AVD.		GRUPP
P	6	64
BETR.		NR
Servostyrning		4
240		DATUM
		Mars
		76

Service meddelande

Ny servopump med lägre maxtryck (ZF)

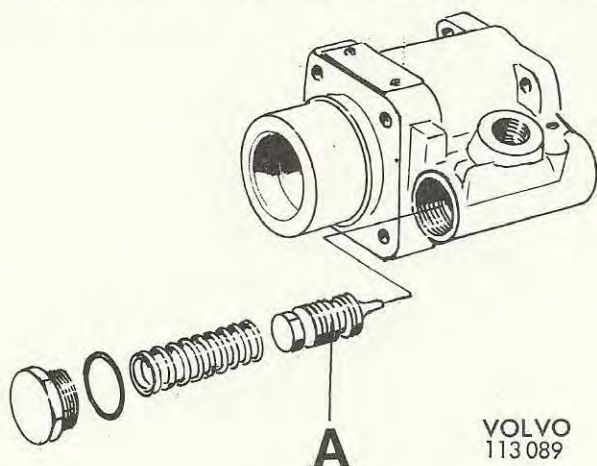
Enstaka fall där motorn "tjuvstannat", vid låga motorvarv och stora hjulutslag, har inträffat på 240 med servostyrning. Speciellt gäller detta vagnar med automatlåda. Som åtgärd har en servopump med lägre max tryck införts på 242 fr o m chassinummer ca 54000

Den nya pumpen med detaljnummer 1229 003-7 ger maxtryck 5,8 MPa (58 kp/cm²)

Den tidigare " " " 1221 733-7 " " 7,5 MPa (75 kp/cm²)

Pumparna är försedda med en märkplåt där maxtrycket angetts, 58 bar resp. 75 bar (75 atü).

Vagnar med den tidigare typen av pump kan modifieras genom att ventilen (A) byts. Är pumphuset (eller ventilen) märkt I monteras en ventil med detaljnummer 1229 203-3, och är huset (eller ventilen) märkt II monteras en ventil med detaljnummer 1229 204-1.
